Neuaufstellung Bebauungsplan Nr. II/2/62.00 „Schillerstraße“ Teilplan 1

Bebauungsplan -Entwurf- Nutzungsplan und Gestaltungsplan

Stellungnahmen von Behörden und sonstigen Träger öffentlicher Belange gemäß § 4 (2) BauGB

Auswertung der Beteiligung der Öffentlichkeit gemäß § 3 (2) BauGB -öffentliche Auslegung-

**Bebauungsplan – Entwurf-
Nutzungsplan (unmaßstäblich)**

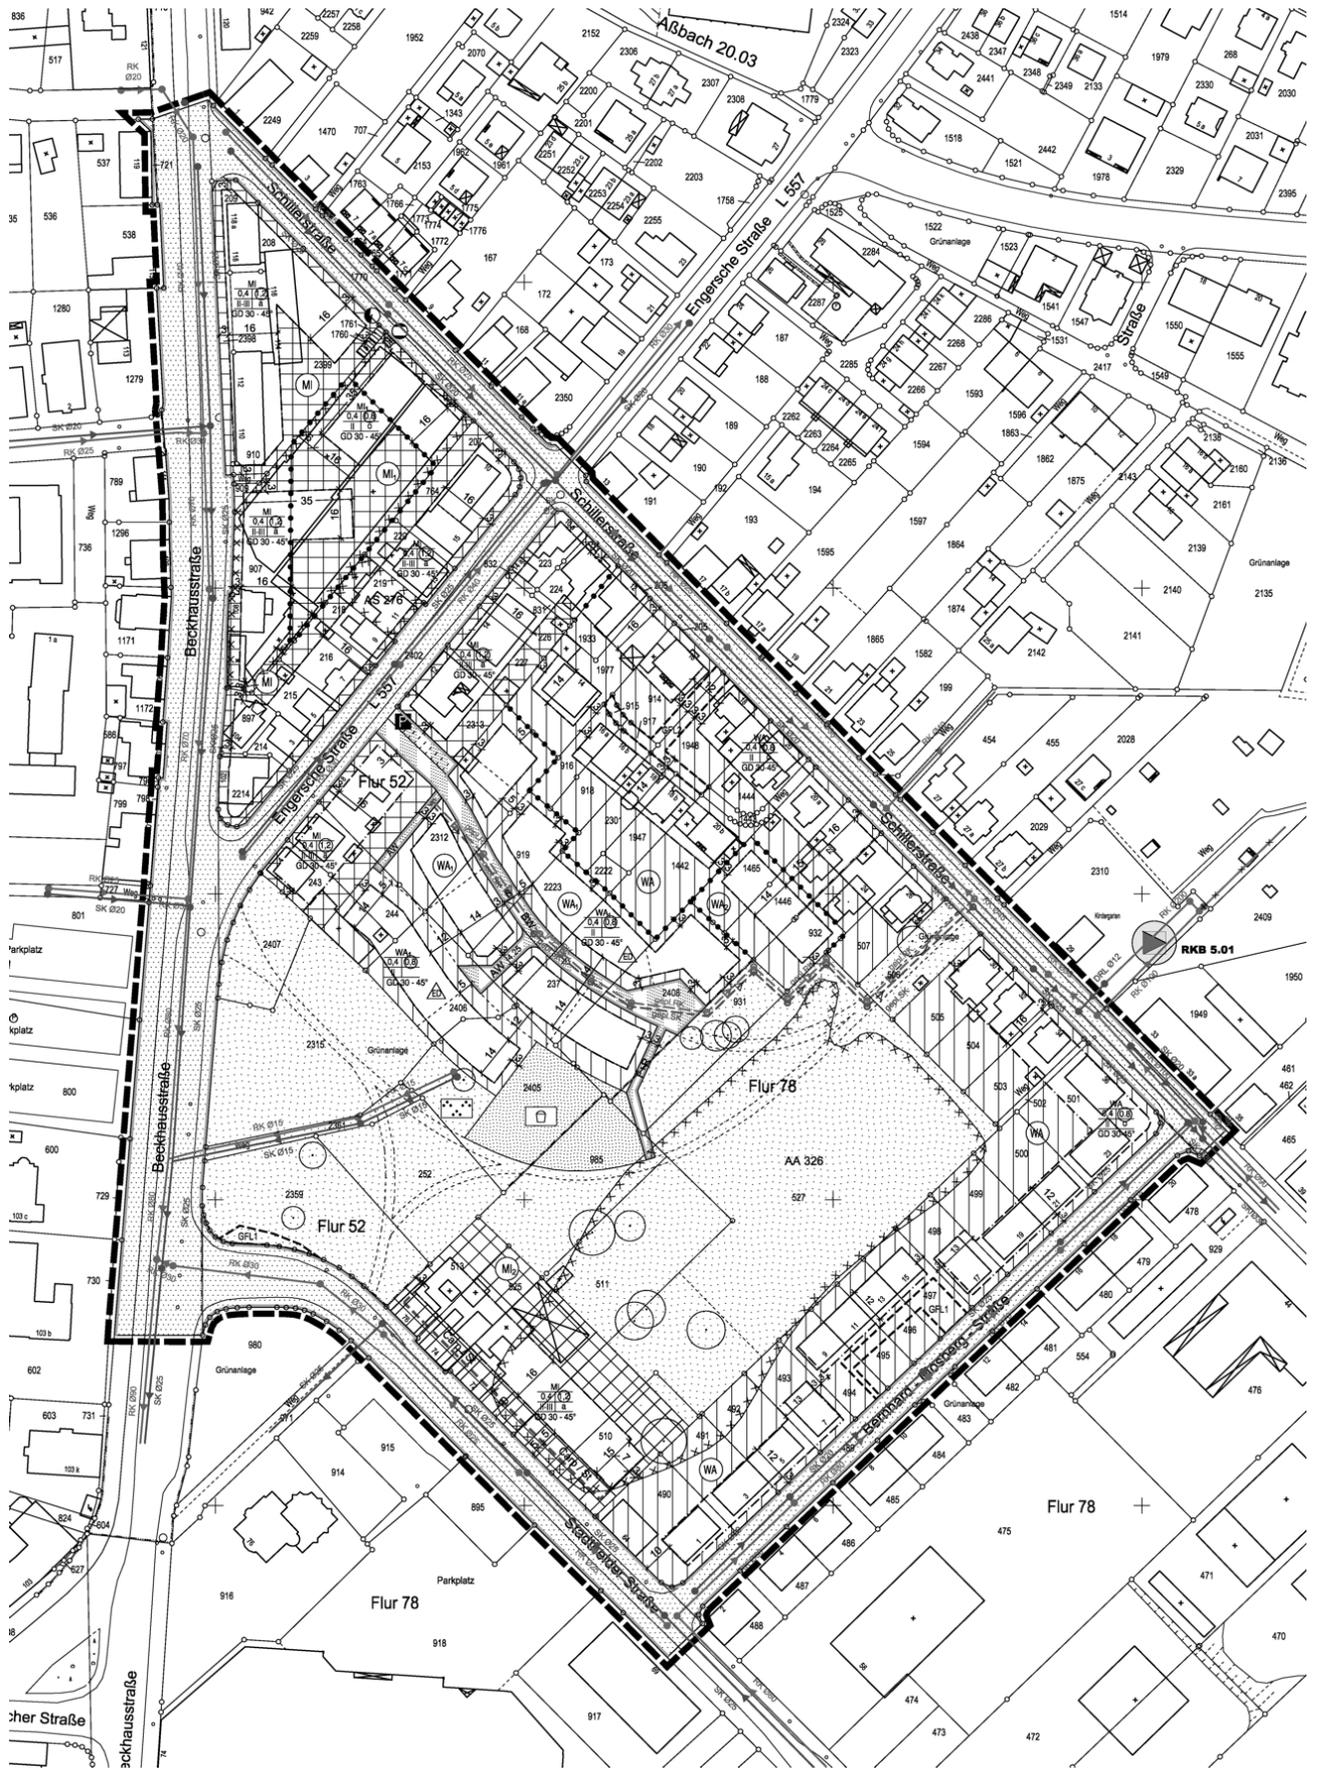
- Die Nutzungsschablone wird zur besseren Übersicht ergänzt. Die Informationen *max. 2 WE* sowie *PD (Pulldach)* werden ergänzt. Bei der Dachneigung wird in der Planzeichenerklärung auf die textliche Festsetzung verwiesen.
- Die Flurstücke 209 und 2398 im nördlichen Bereich der Beckhausstraße (Nr. 110-118a) werden zur Sicherung als *öffentliche Verkehrsfläche* dargestellt bzw. festgesetzt. Im Zuge des Ausbaus der Beckhausstraße sind diese Flächen tlw. als Parkplatzflächen mit in Anspruch genommen worden.
